## Vejdirektoratet

### Hørings svar - Ledningsgrave

Dansk Ledningsejerforum, herefter DLF, har modtaget høring over Ledningsgrave, som er sendt til høring i Rådet. DLF takker for muligheden for at komme med kommentarer hertil.

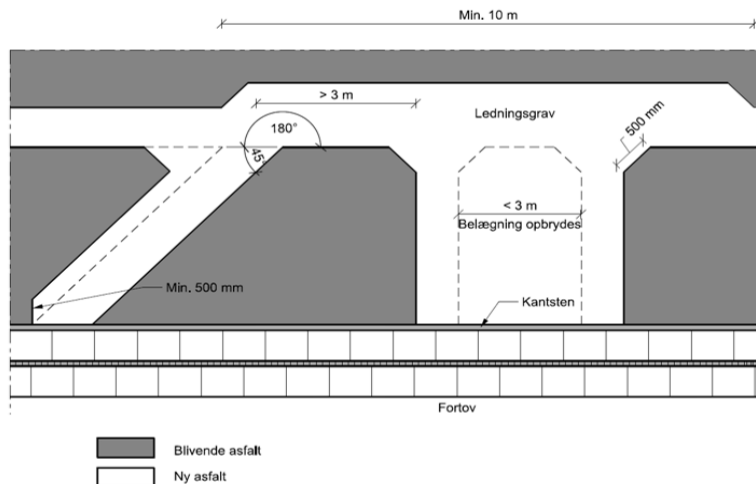
**MICRO Trenching** er ikke nævnt (skæring i asfalt/beton med diamant-klinge op til ca. 30 mm bredde og 30-40 cm dybt til små rør og bløde ledninger). Denne mulighed er vigtig for ledningsejere, herunder for TDC at have med i AAB.

Vejdirektoratet har anført, at det ikke anvendes, da det pt. ikke er med i AAB og DS475, mm. Vi har forstået, at begrundelsen er, at det ikke er muligt at lave korrekt retablering, bl.a. komprimering. Vi mener, at det måske kan være svært i veje, men der er muligheder i fortove, mm, som bør undersøges. Samtidig er metoden de seneste år forbedret meget, så efter vore oplysninger er der ikke længere de samme udfordringer med holdbarhed og komprimering.

På denne baggrund skal vi opfordre Vejdirektoratet til at se på om metoden kan indføres, efter diverse afprøvninger og aftale om afgrænsninger.
